Armadillo-800 EVA リビジョン情報

A8000-D00Z

Version 1.2.0
2012/07/30

Armadillo-800 EVA リビジョン情報

図 3.1 HDMI の信号線 CEC 周辺回路

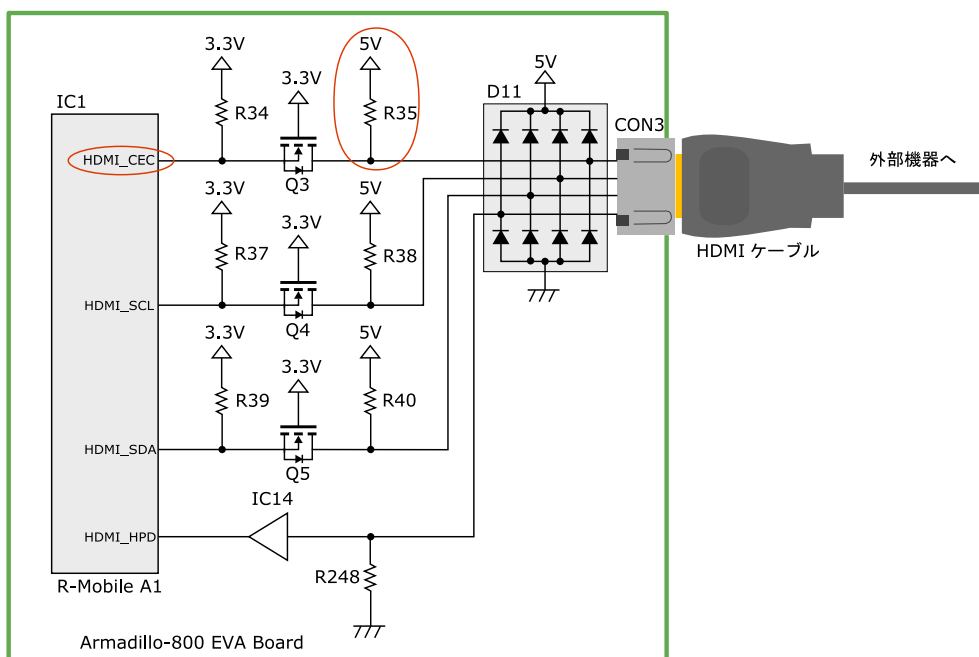
3.4. A800-EVA-ERRATUM #2: HDMI の信号線 CEC に HDMI 規格を超えた電圧が印加される

HDMI の信号線 CEC が本来、3.3V でプルアップされるべきところ、5V でプルアップされています。

このため、HDMI ケーブルで接続される外部機器(ディスプレイモニタなど)の CEC に HDMI 規格を超えた電圧(5V)が印加され、最悪の場合には外部機器の故障を引き起こす可能性があります。

過電圧が印加されないように下記の部品を取り除いてください。

- ・ R35

CEC を使用した外部機器では誤動作の可能性があるため、下記部品を取り除くことを推奨します。

- ・ Q3
- ・ D11

製品リビジョン B で下記のように修正済みです。

- ・ R35、Q3、D11 を未実装にする。
